SCHERMASCHINE

GT334-----A

TYPE 1

GT334

R10537

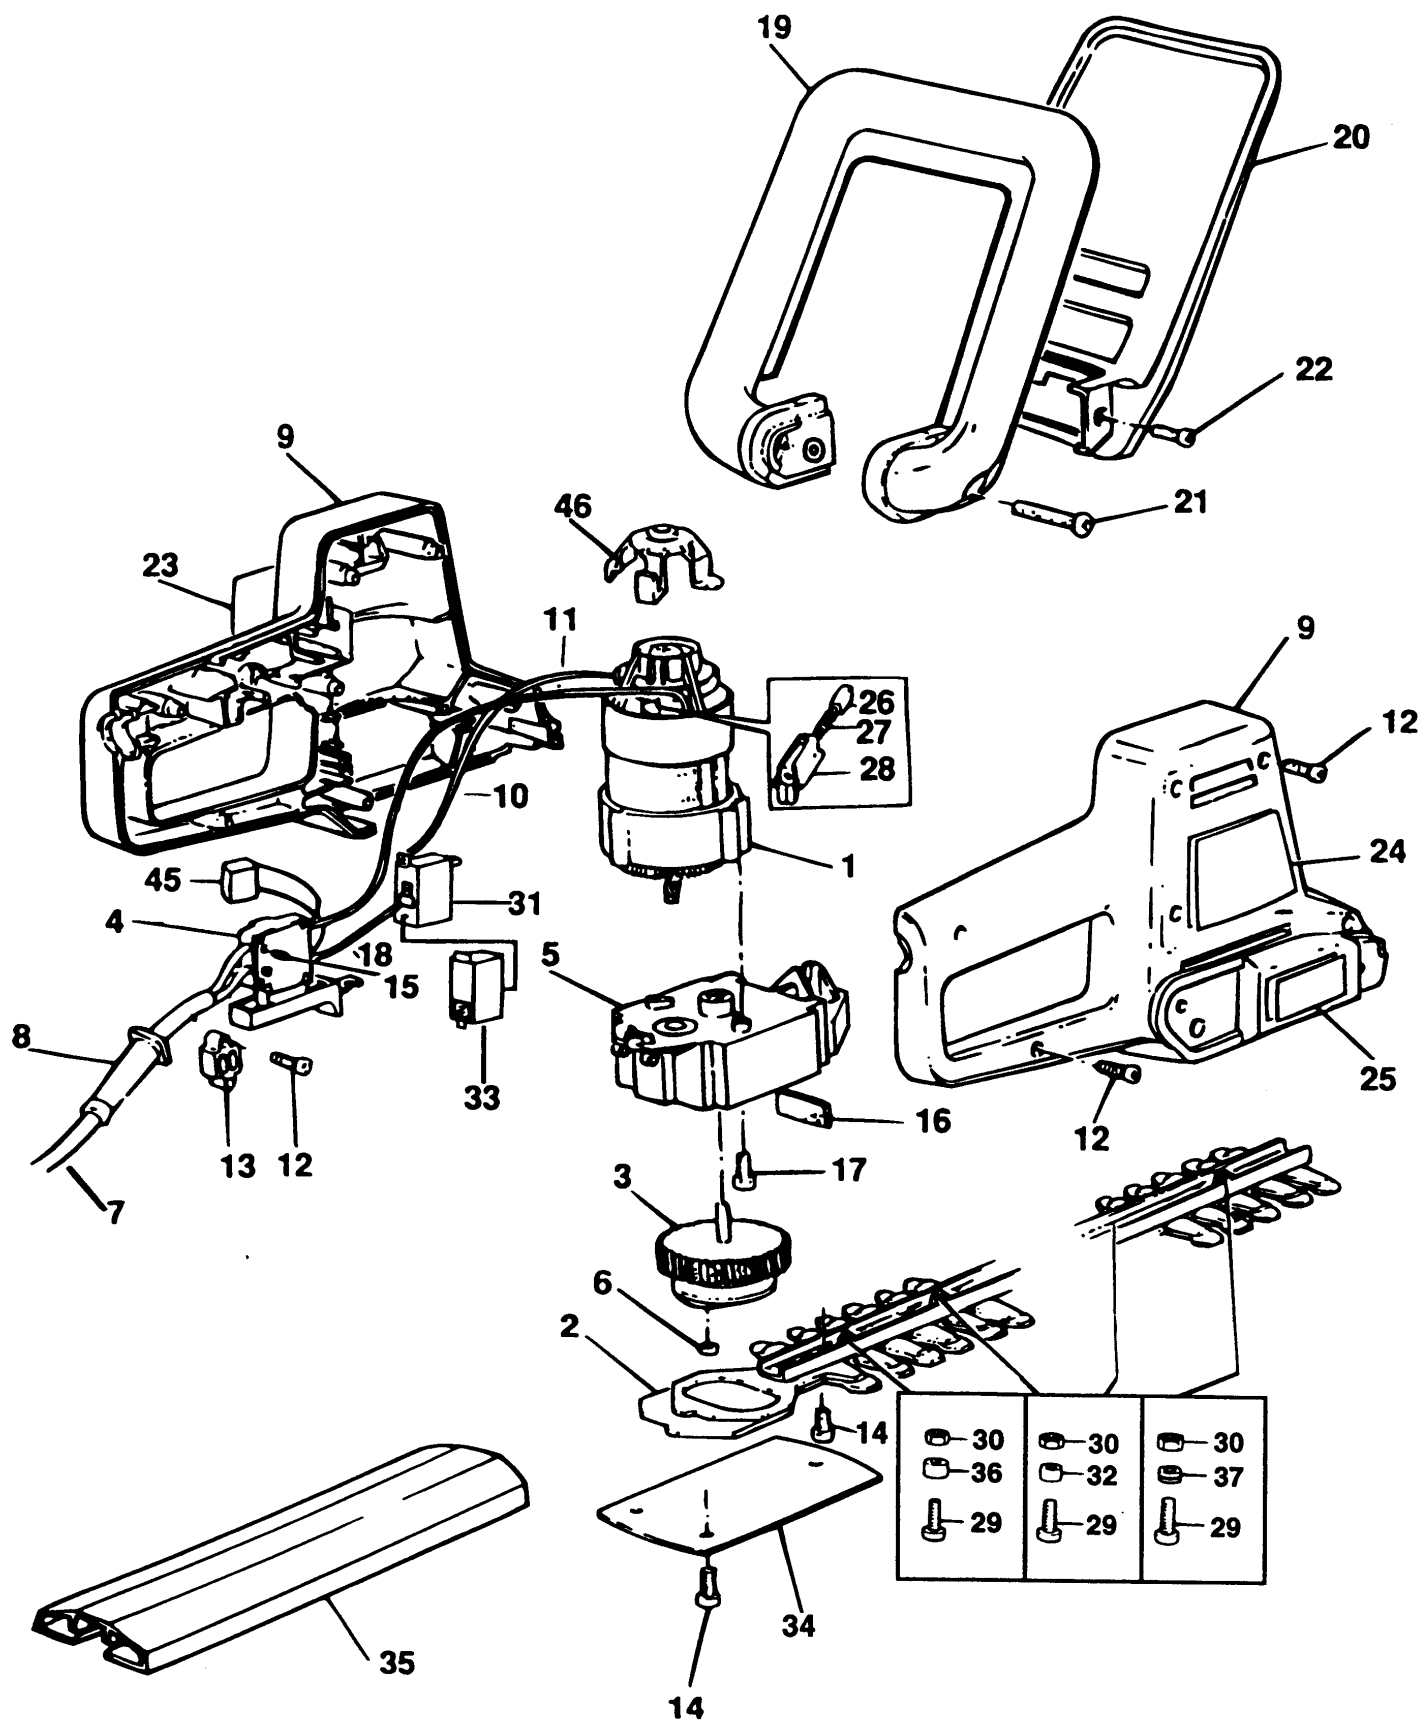
Blatt- & Getriebeverbesserung: Werden Artikel 2, 3, 6, 11 ben ö tigt, die Einheit durch Auswechseln von Artikel 2 und 11 aus der Blattversion GT230 H1E, H1F, H1G umr ü sten.

Einheiten ab Januar 1996:

Verbessertes Getriebegeh ä use (5), Abdeckung (11) und Schrauben (14) eingebaut.

Alle vor Januar 1996 hergestellten Teile, die das Getriebegeh ä use (5) erfordern, sollten den Reparatursatz (5) einsetzen.

Der Reparatursatz besteht aus verbessertem Getriebegeh ä use (5), Abdeckung (11) und 3T10 Torx Kopfschrauben.
